大蓮寺川の治水計画 変更について (九頭竜川中流部ブロック)

福 井 県

3. 計画の見直し内容

現川改修

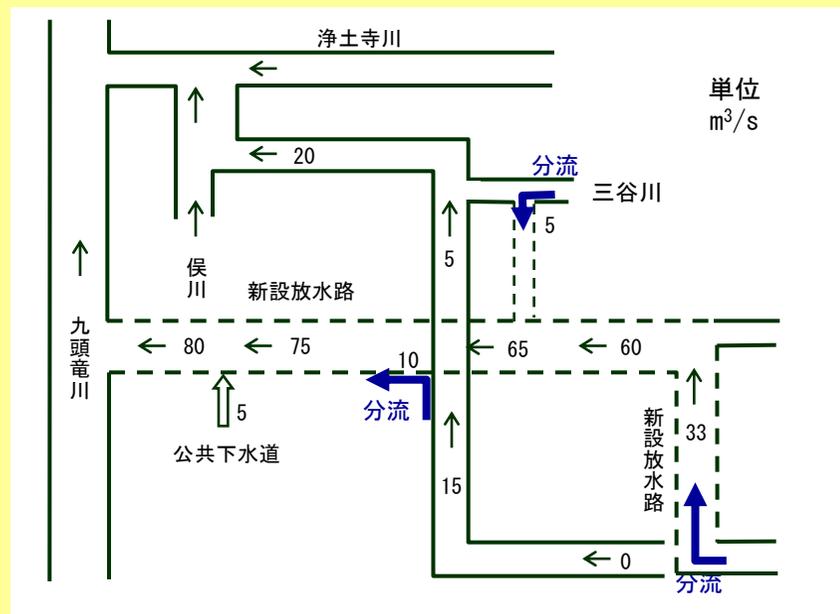
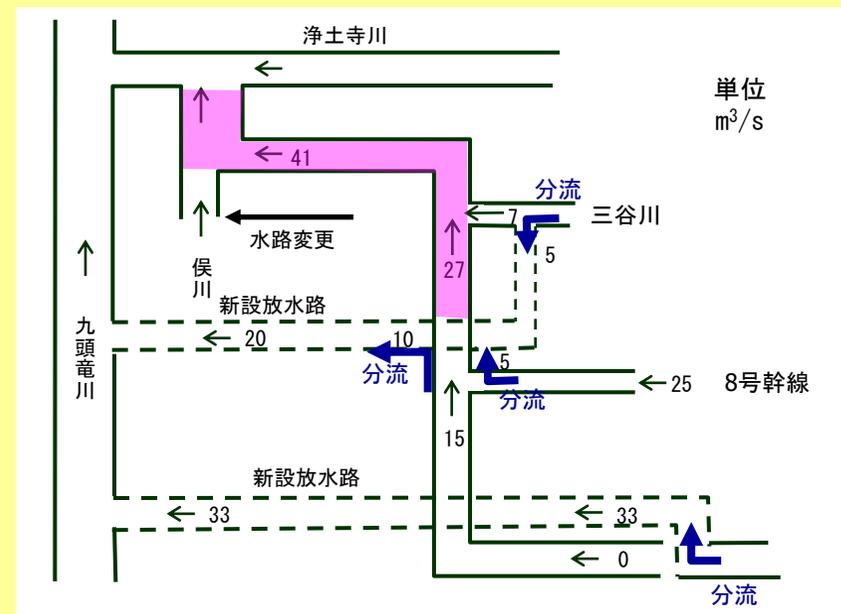
中小河川の河道計画にかかる技術基準(H20.3)によるH.W.Lの見直しと、低水路整備による河道断面の拡大により、大蓮寺川本川の流下能力を向上させる。

：現川改修による効果発現区間

放水路の2条化

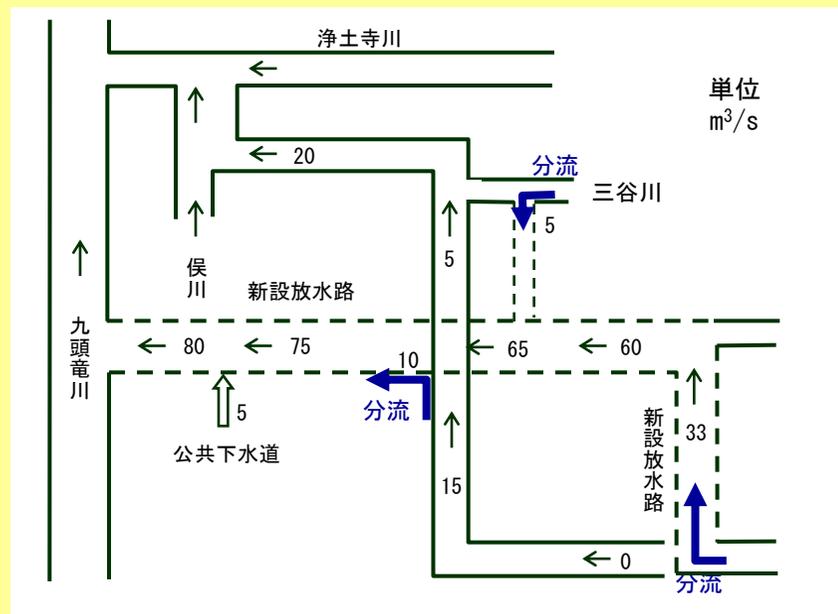
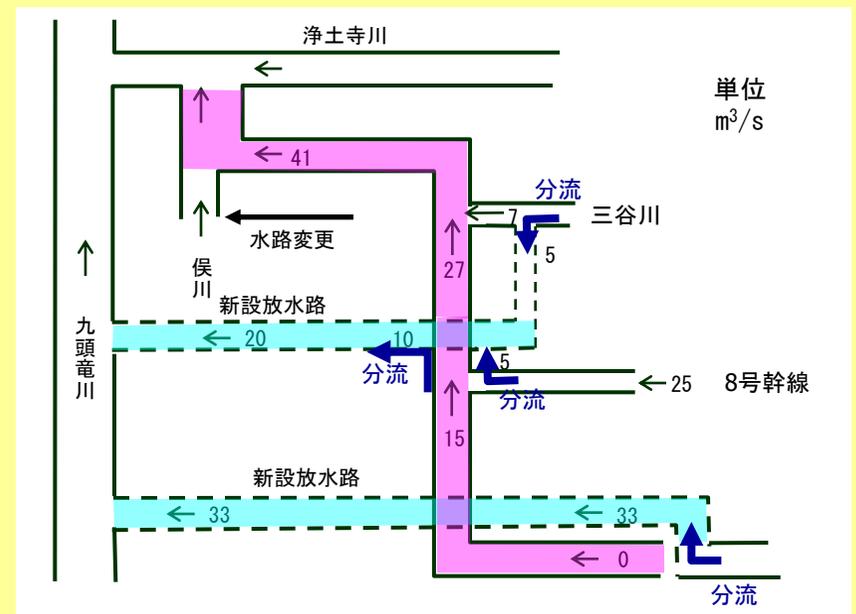
放水路を1条(元禄線 $80\text{m}^3/\text{s}$)から2条(元禄線 $20\text{m}^3/\text{s}$ 、立石線 $33\text{m}^3/\text{s}$)にすることで、整備期間の短縮と周辺環境への影響低減するとともに、コストの縮減を図る

：放水路2条化による効果発現区間

水路変更(流雪溝)

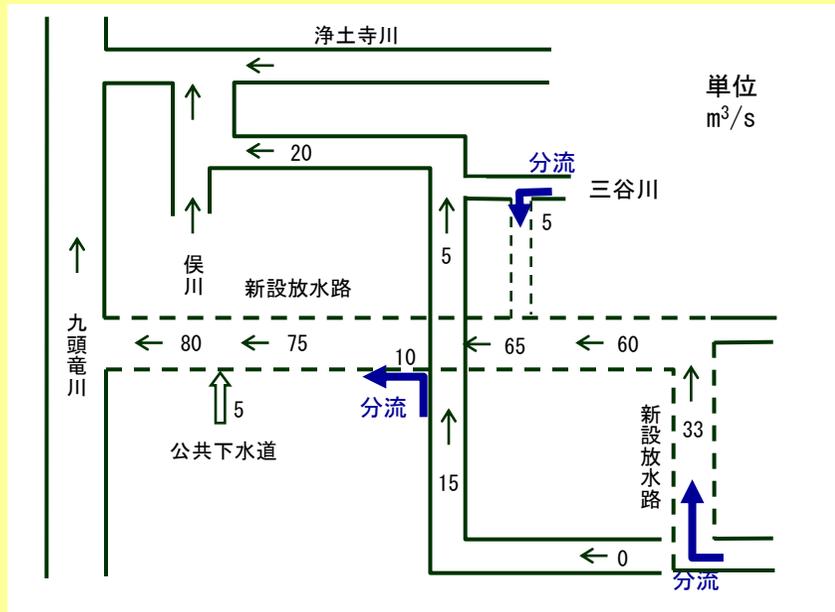
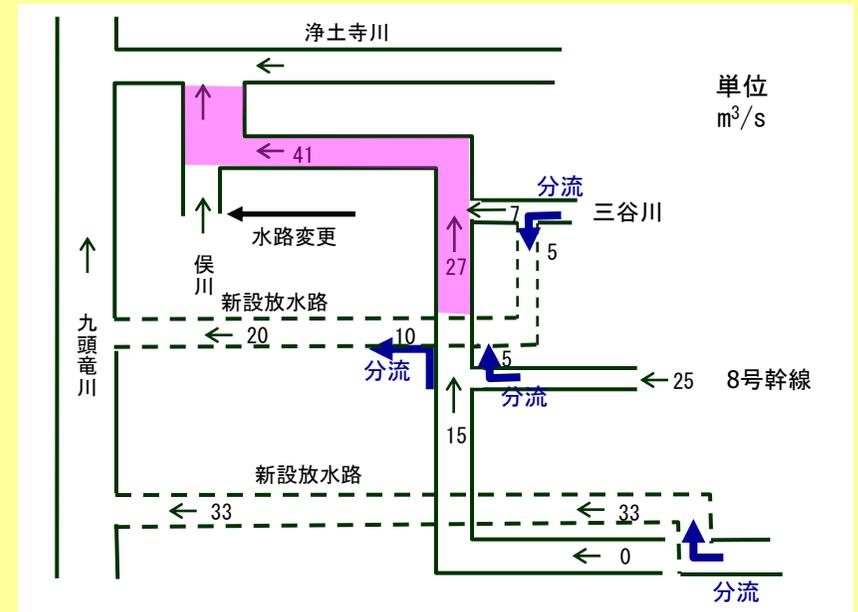
大蓮寺川上流への流入負担を軽減するため、水路(流雪溝)の変更等を行い、俣川を経由して、大蓮寺川下流へ排水する

：水路変更による効果発現区間

整備内容

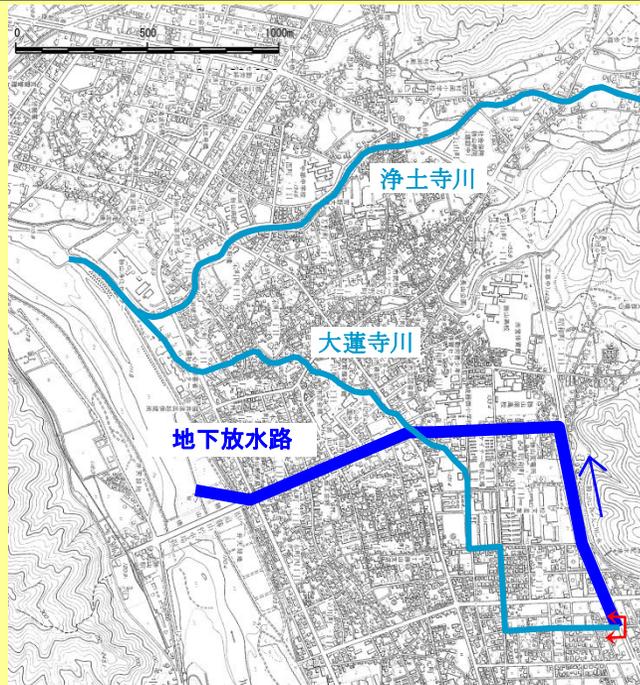
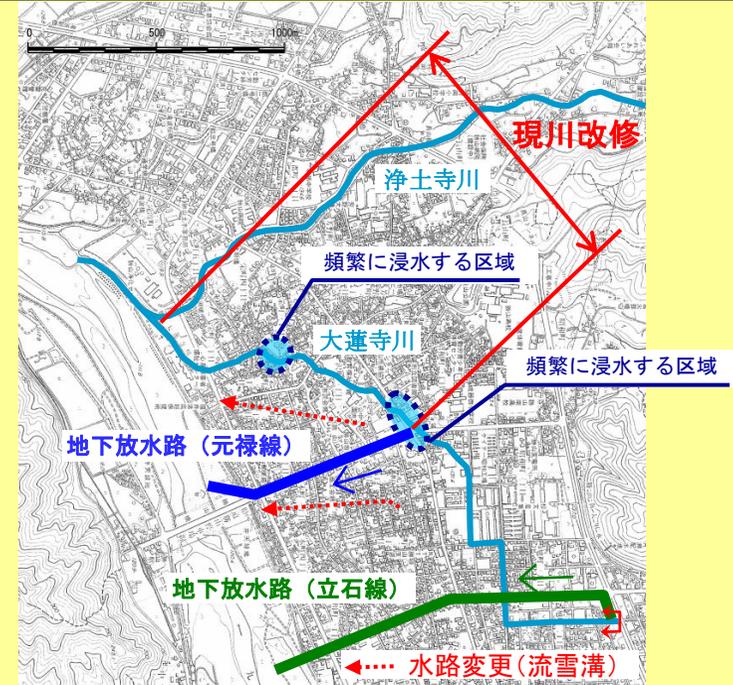
①現川改修 ②地下放水路(元禄線) ③地下放水路(立石線)
(④水路変更(流雪溝))

整備手順

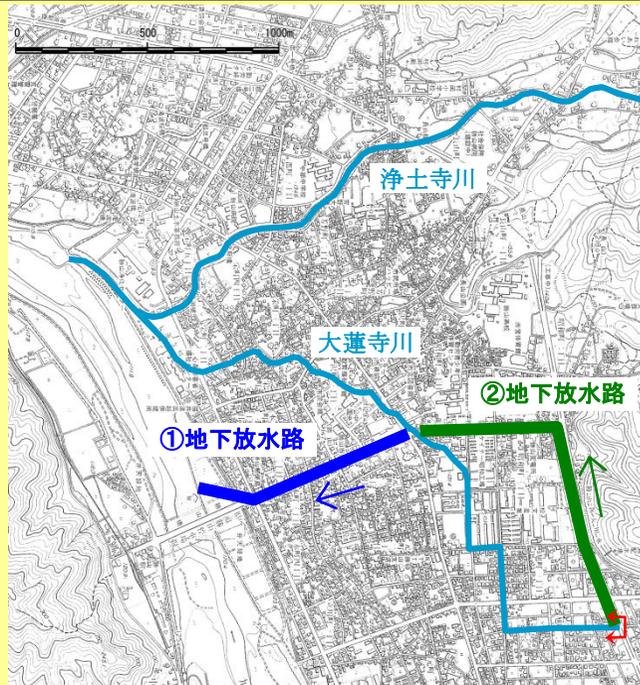
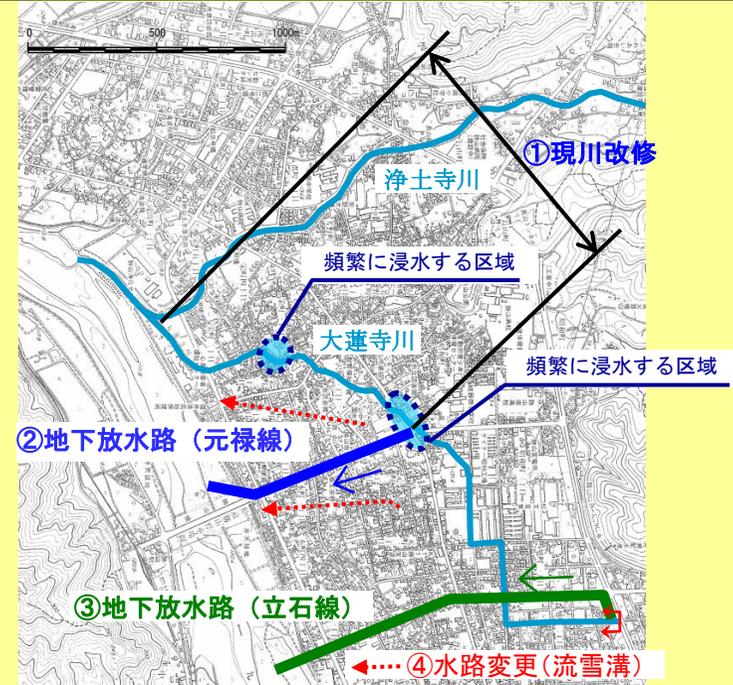
一次整備 ①地下放水路(下流区間)

二次整備 ②地下放水路(上流区間)

一次整備 ①現川改修

二次整備 ②地下放水路(元禄線)

二次整備 ③地下放水路(立石線)

周辺環境への影響

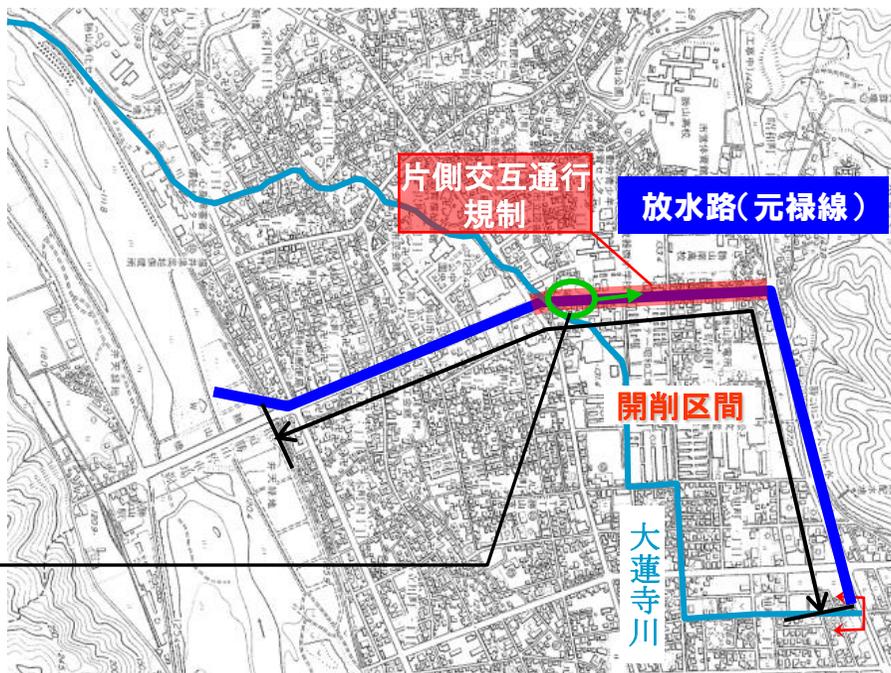
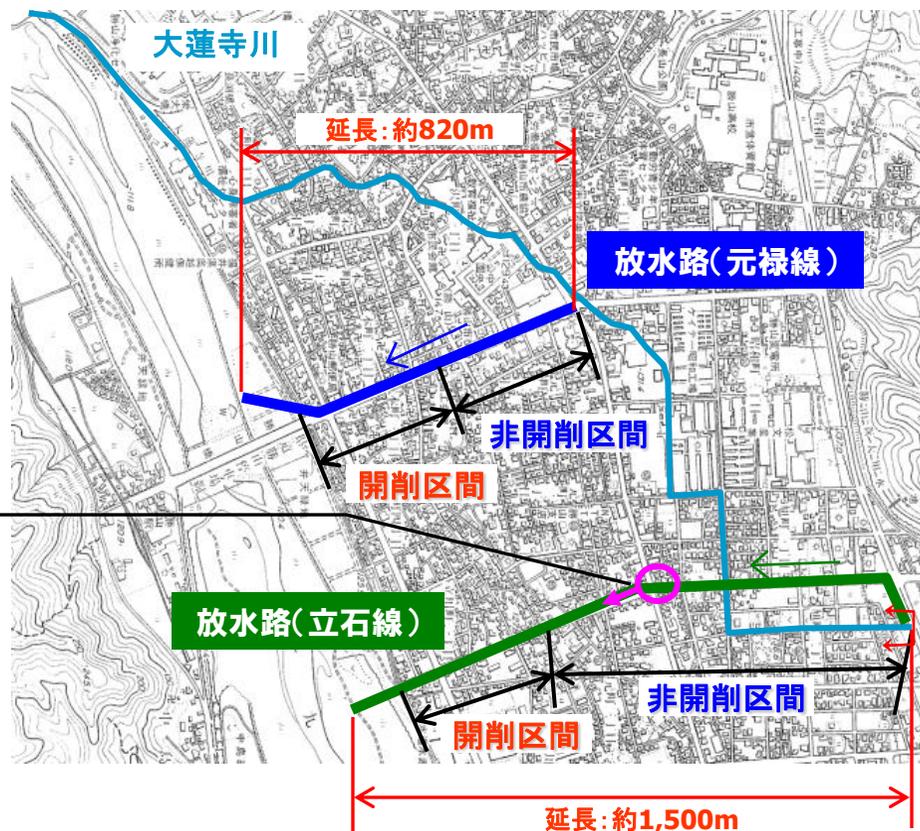
- 施工は全区間が開削工法となるため、交通規制が必要となる。
- 特に元禄線 国道157号～県道勝山丸岡線間は、片側交互通行の車線規制となる。

- 放水路施工区間が短くなり、また約半分が非開削工法での施工となるため、交通処理への影響は、大きく軽減される。

- 現計画では設定されなかった区間に、放水路を建設するため、交通処理への影響が発生するが、大半が非開削工法での施工となり、影響は小さい。
